Mission régionale d'autorité environnementale

**Avis délibéré sur le projet d'installation d'une centrale photovoltaïque au sol à Villey-Saint-Étienne par la société EDF Renouvelables et sur la mise en compatibilité du Plan local d'urbanisme de la commune de Villey-Saint-Étienne (54)**

n°MRAe 2021APGE59

n°MRAe 2021AGE35

Figure 6 : Schéma d'implantation de la centrale photovoltaïque

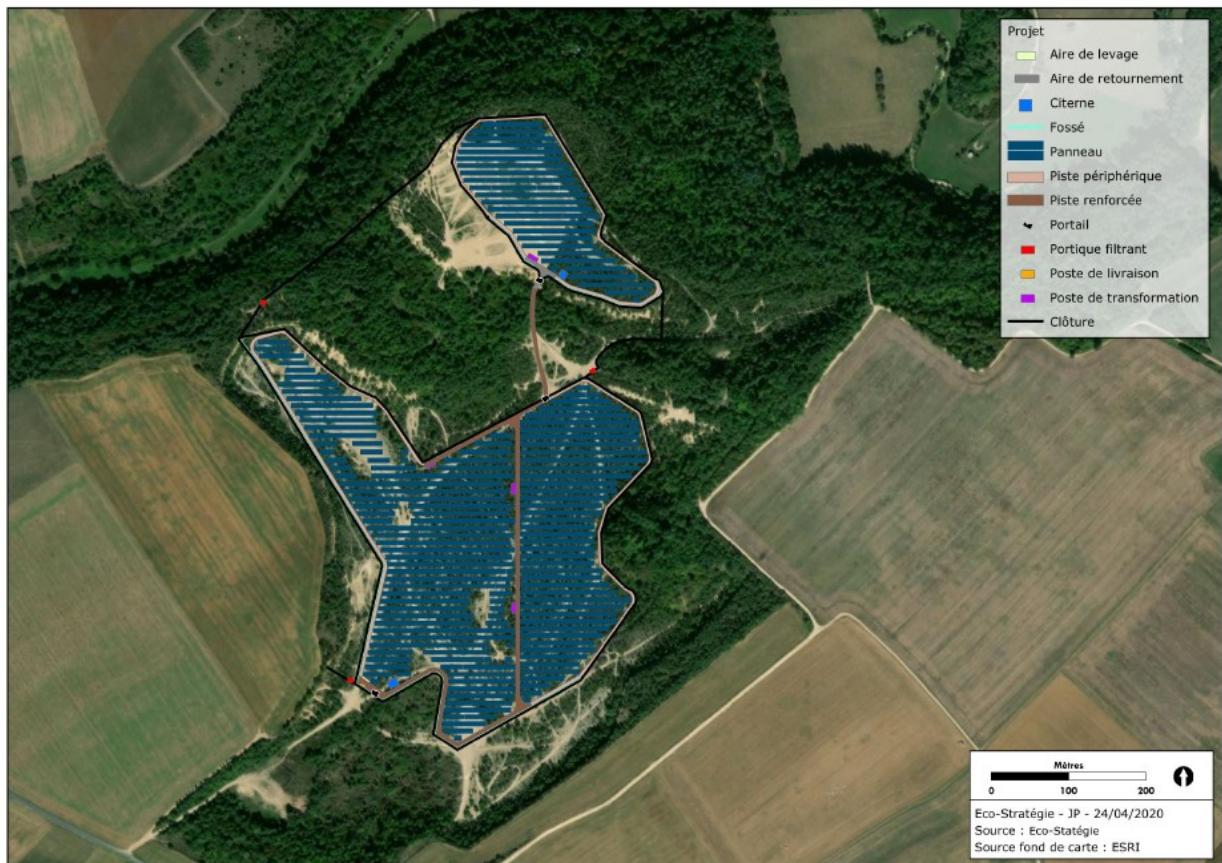
L'Ae s'est interrogée sur la profondeur de la nappe au droit du site, que ne précise pas le dossier et sur le risque que celle-ci soit atteinte par les pieux, notamment en cas d'incendie et du fait de la galvanisation des tables et du risque subséquent de contamination de la nappe par dissolution du Zinc par les eaux de pluie.

**L'Ae recommande de démontrer pour les diverses techniques possibles de fondations des panneaux que celle des pieux relève de la meilleure technologie pour la protection de l'environnement à cet endroit, par rapport à des fondations non invasives, par exemple sur longrines ou massifs en béton posés au sol.**
